電動車充電設施的要求及常見不符項目

裝置檢查及技術支援工程師

➤ 不正確使用即時跳離式的電流式漏電斷路裝置

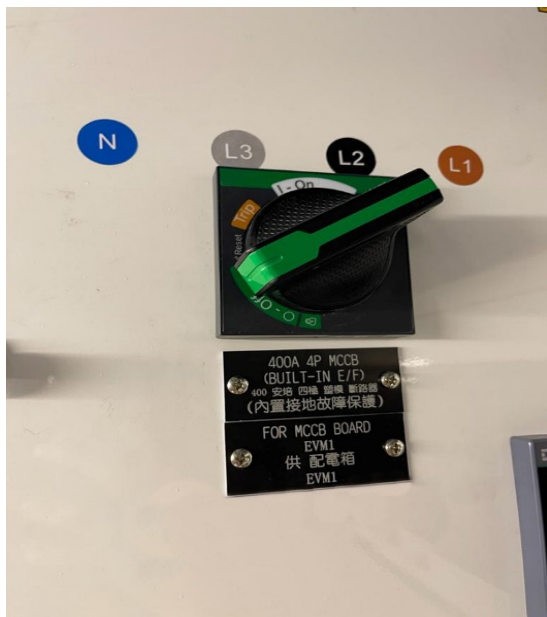
即時跳離式的電流式漏電斷路裝置不可用作供電予眾多客戶的上升總線裝置開關。

應採用非即時跳離式的電流式漏電斷路裝置（例如有適當延時及操作限制的電流式漏電斷路器、接地故障繼電器）。

➤ 無標籤顯示正確額定值

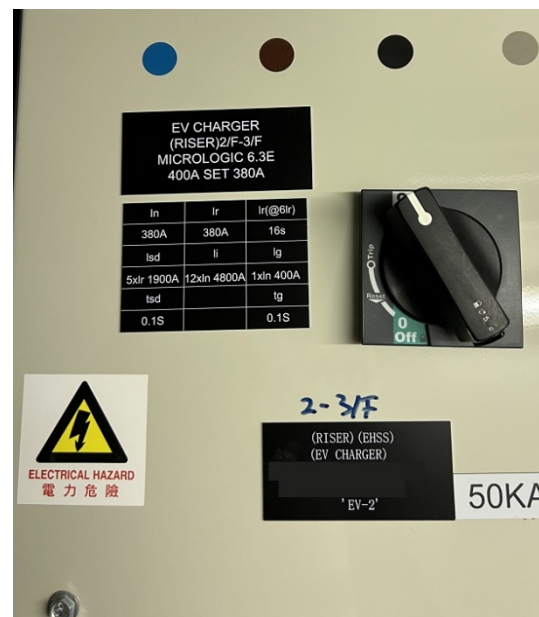
未有合適標示可調較設定值總開關所採用的設定值。

可調較設定值總開關須有標籤顯示所採用的設定值。

➤ 不適當尺寸的上升裝置接地導體

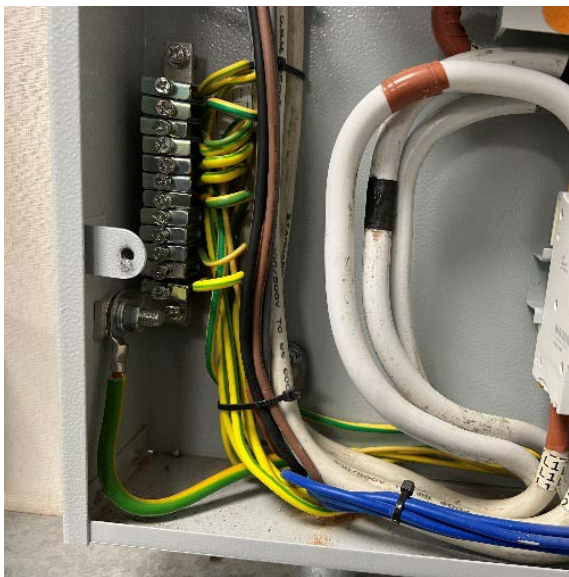
採用不適當尺寸 (50 平方毫米) 的上升裝置接地導體。

上升裝置接地導體的最小截面積，銅製者為 70 平方毫米，鋁製者為 150 平方毫米。

➤ 總開關斷流容量不足

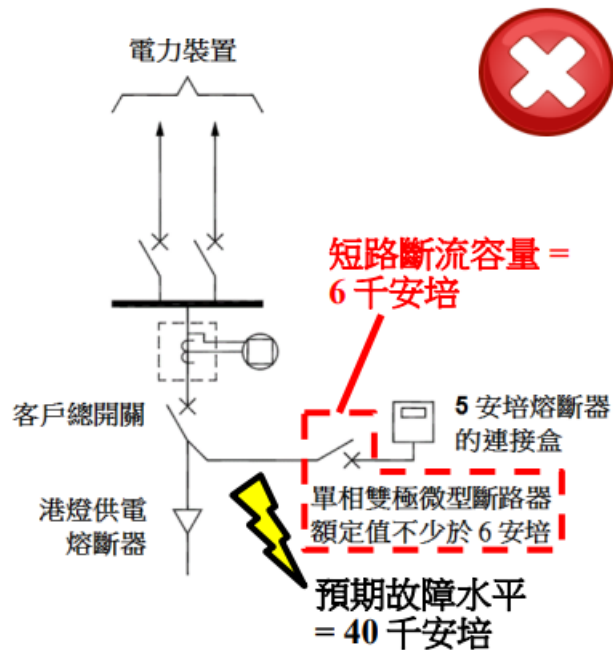
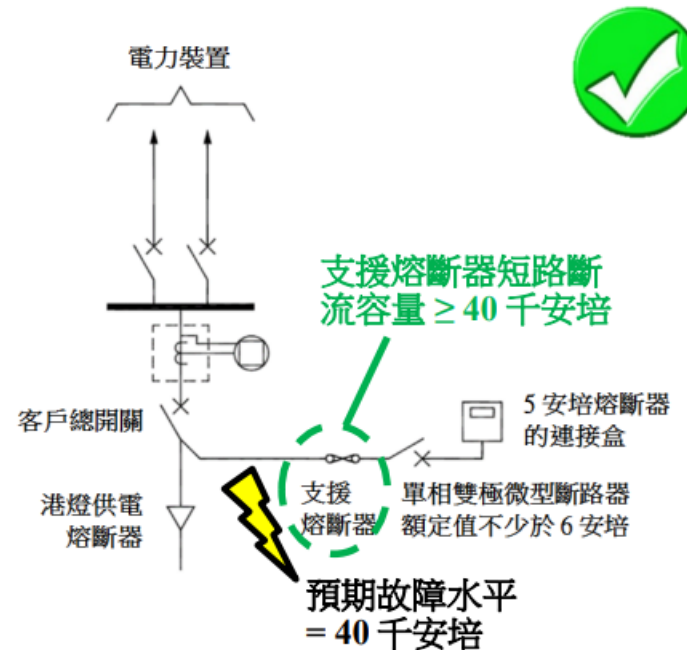
電表通訊設備的總開關短路斷流容量不足。

電表通訊設備的總開關必須具有足夠的短路斷流容量。

➤ 未有提供雙極類型總開關 (單相裝置)

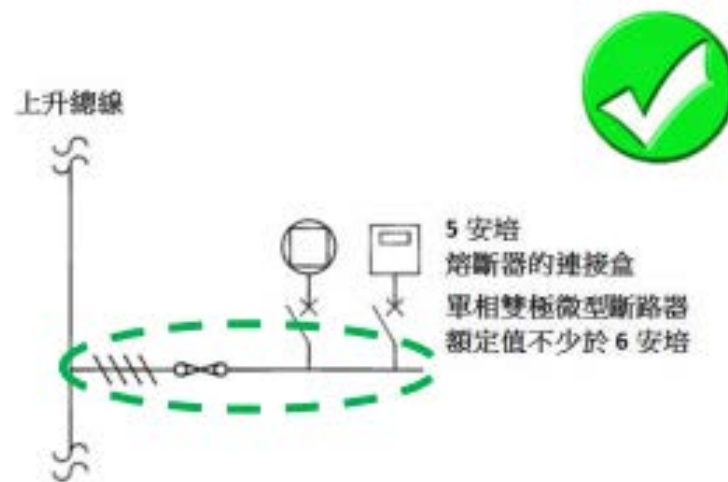
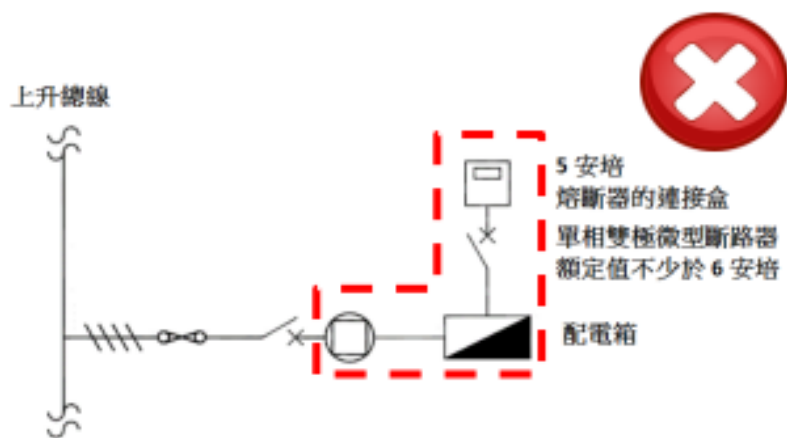
單極開關不可用作電表通訊設備的總開關。

電表通訊設備的總開關須為雙極類型開關，可以將相導體及中性導體切斷。

➤ 參差額不適用

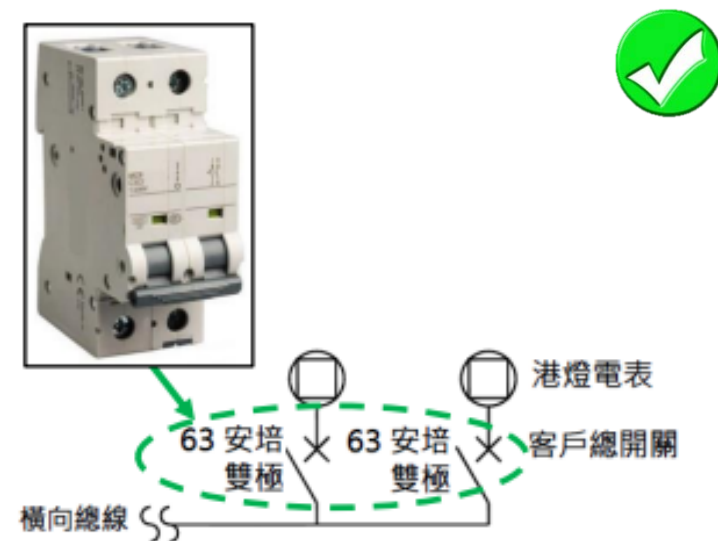
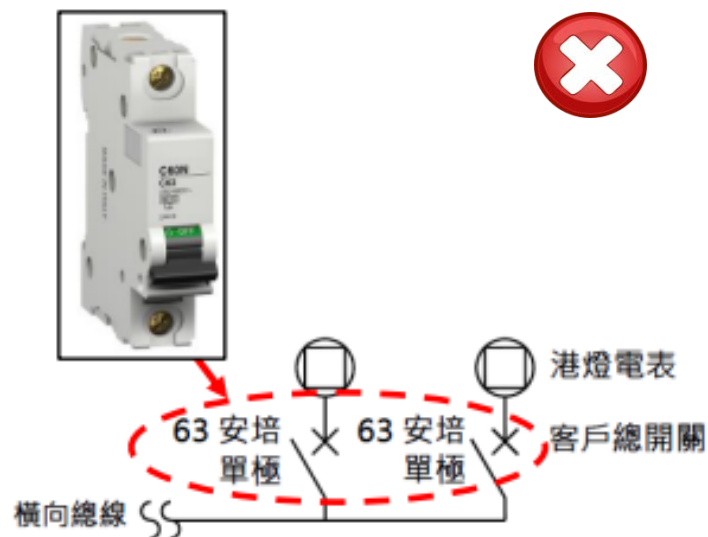
參差額用於供電子多個電動車的專用配電電路。

除有負荷控制的電路外，參差額不得應用於供電子多個電動車的專用配電電路。

- 三相裝置未有提供四極或三極中性類型總開關

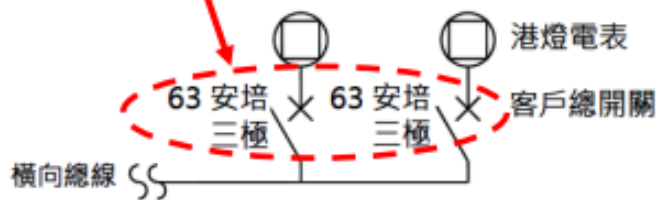
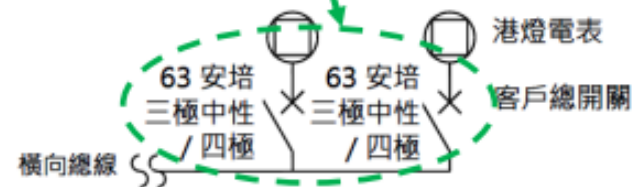
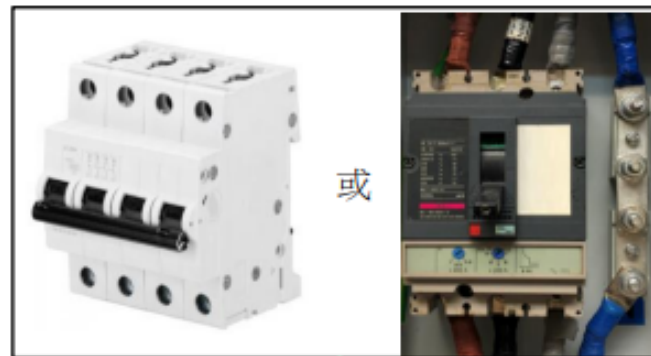
三相裝置的三極總開關的中性電路無安裝連桿。

三相裝置的總開關須為四極或三極中性開關。

➤ 斷流容量不足

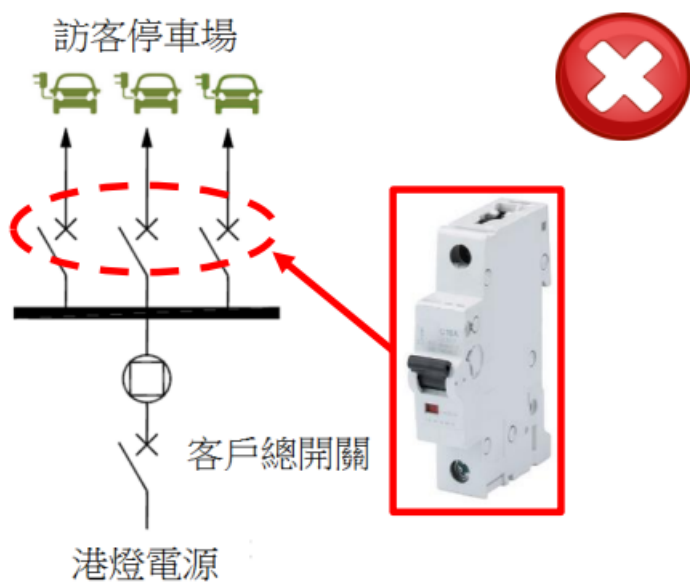
未有按照《電力（線路）規例工作守則》表 9(2) 提供適當額定值的支援熔斷器。

須提供適當的支援熔斷器以滿足《電力（線路）規例工作守則》的要求。

➤ 未有提供對地漏電保護器件

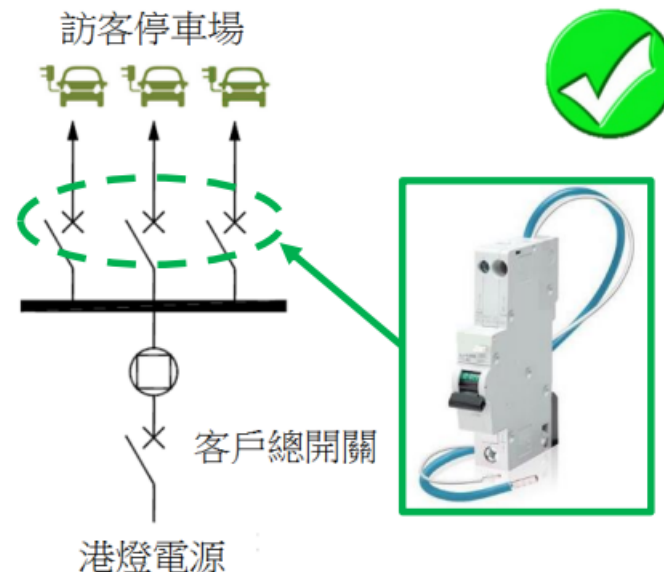
每個最終電路未有提供對地漏電保護的保護器件。

每個最終電路應有一個餘差啟動電流值不超過 30 mA 的對地漏電保護器件作保護。

➤ 不適當類型的電流式漏電斷路器

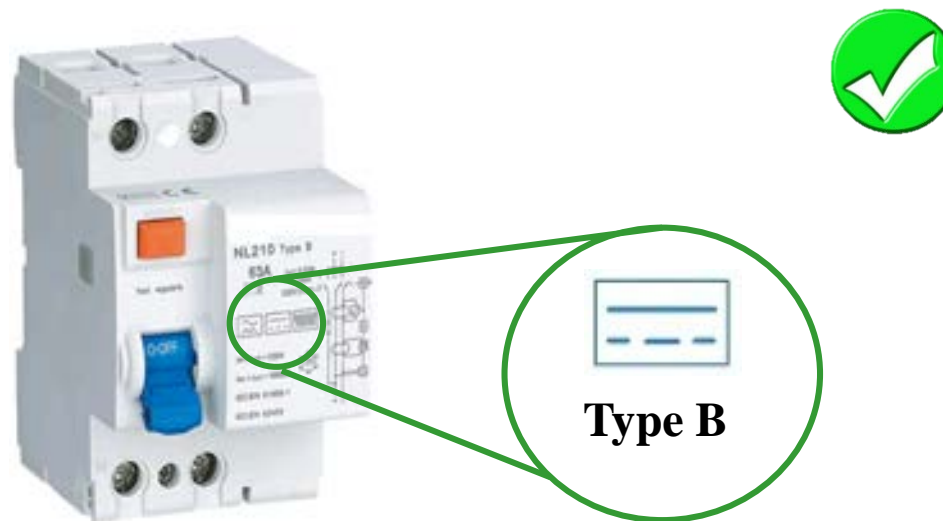
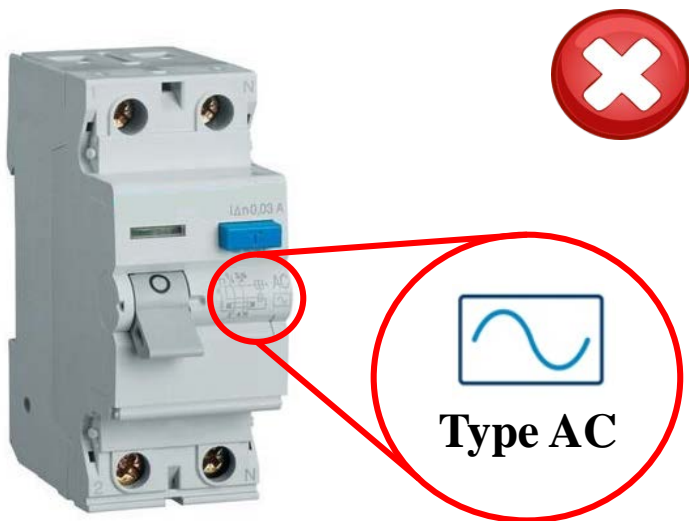
使用不適當類型的電流式漏電斷路器。

使用B型電流式漏電斷路器或A型電流式漏電斷路器及合適的設備，當直流故障電流超過 6 mA 時可將電源截斷。

➤ 不恰當的裝甲電纜終端

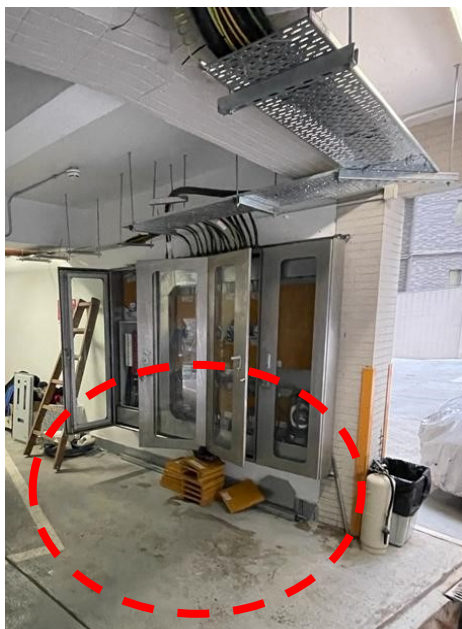
不恰當的裝甲電纜終端。

裝甲電纜須使用適當電纜封套妥善地終接於金屬包殼或線槽。
